CAAC
适 航 指 令

编号：CAD2016-B777-13R1

一. 标题： 改装左右发动机燃油梁上活门的导线和电气设备

图 1：导线安装-右发燃油梁上活门

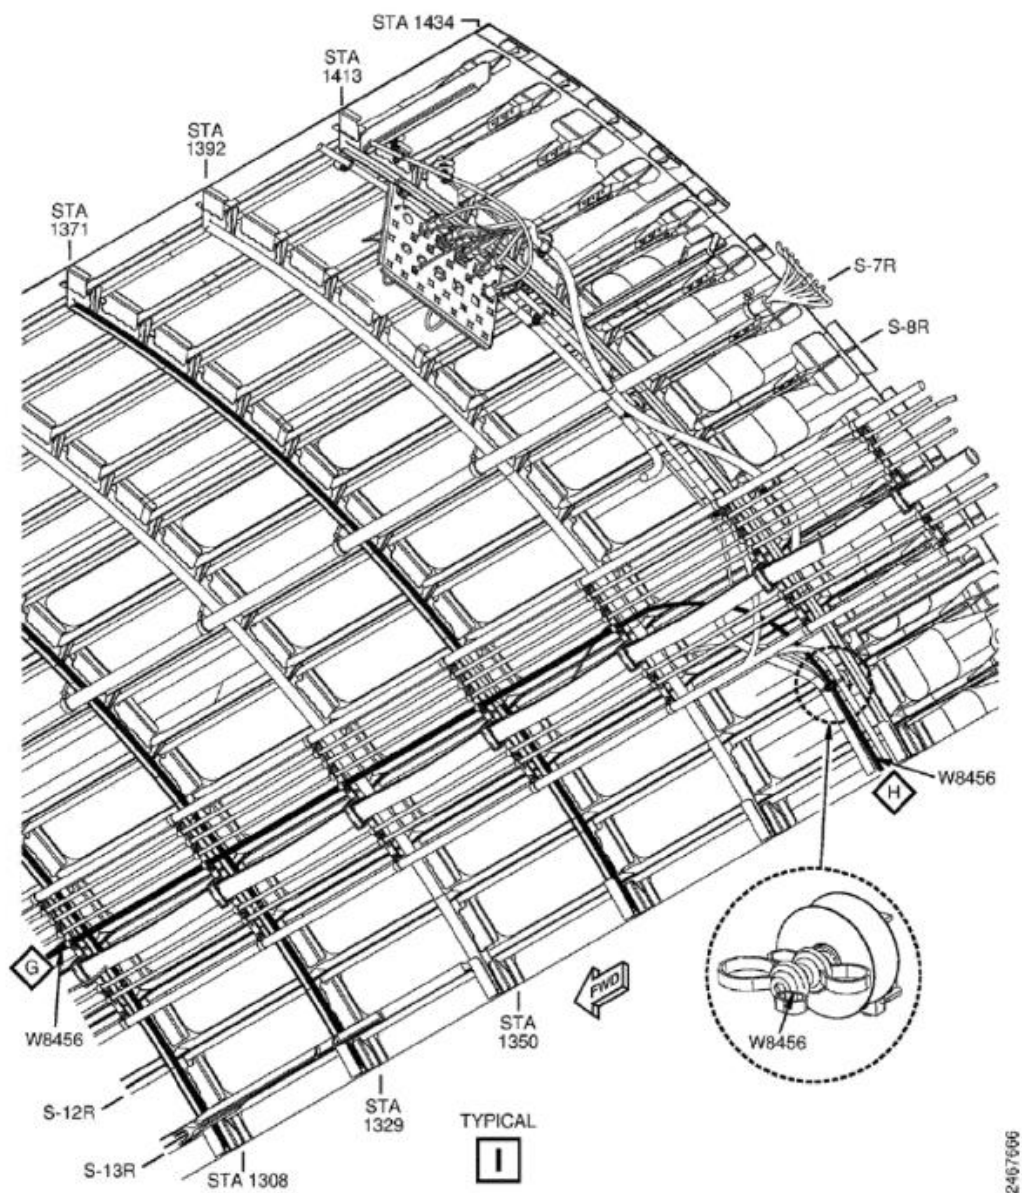
2.1 对于波音特别关注服务公告 777-28-0061（Rev.2,2015 年 5 月 4 日颁发）规定使用图 22 表 9 进行右发燃油梁上活门导线安装的地方，本指令要求使用本指令第四.2 段图 1。
